BEBAUUNGSPLAN „RIEDPOINT NORD“  
DECKBLATT NR. 1

# **BEBAUUNGSPLAN** **„RIEDPOINT NORD“** **DECKBLATT NR. 1**

**GEMEINDE:** OFFENBERG  
**LANDKREIS:** DEGGENDORF  
**REGIERUNGSBEZIRK:** NIEDERBAYERN

## 7. Baugebiet "Riedpoint Nord" Deckblatt 1

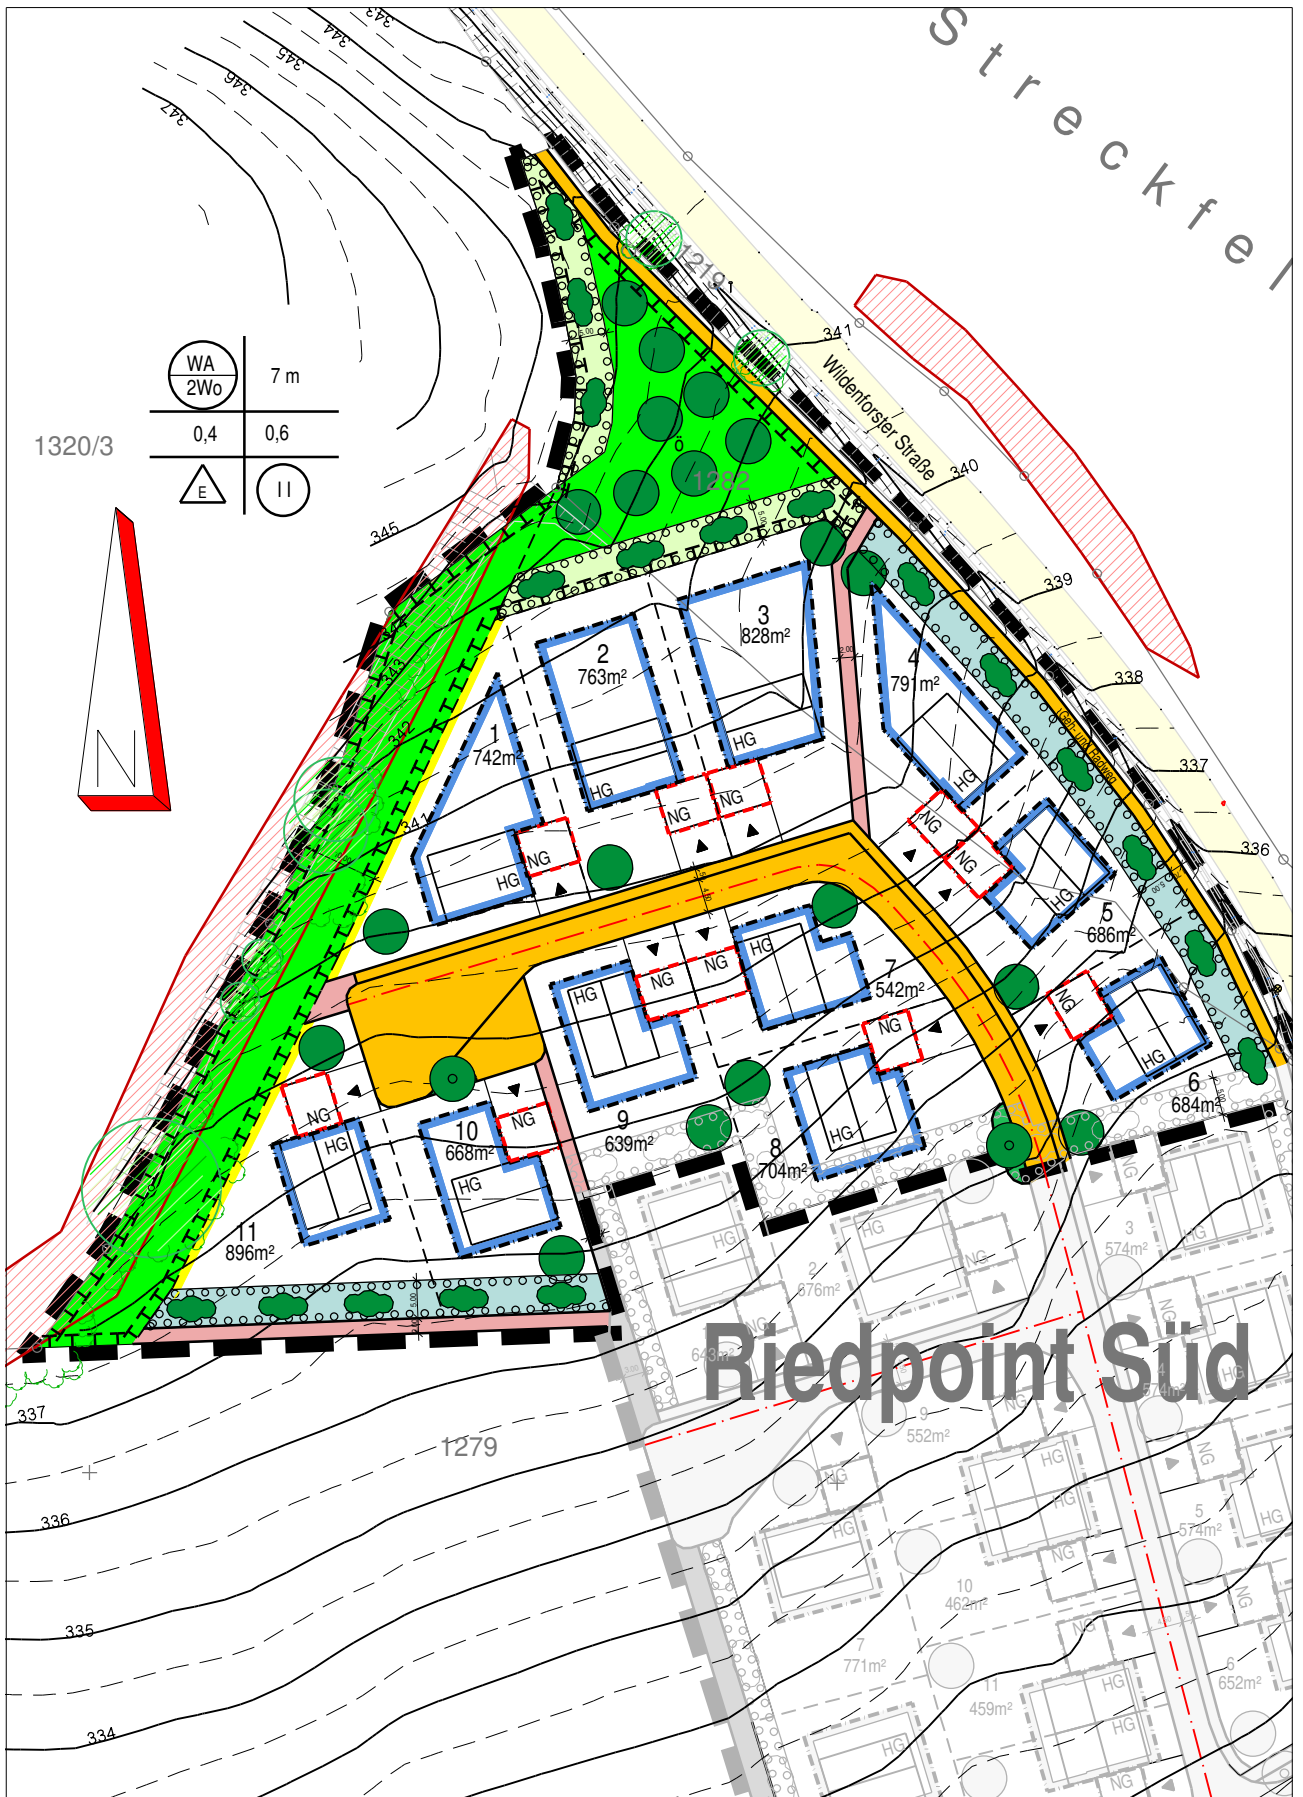
Um auch diesen Parzellen südorientierte Gärten zu ermöglichen, sollen die Baufenster größer gefasst werden und eine nördlichere Bebauungsermöglichen.

Wie oben erläutert soll vorliegende Deckblattänderung lediglich die Baufenster der Parzellen 1 – 4 vergrößern.

Es gelten weiterhin die Festsetzungen des Bebauungsplanes „WA- Riedpoint Nord“. Ergänzend gilt hierzu für die Parzellen 1 bis 4:

Die Hauptgebäude dürfen max. 12 m x 15 m Grundfläche aufweisen.
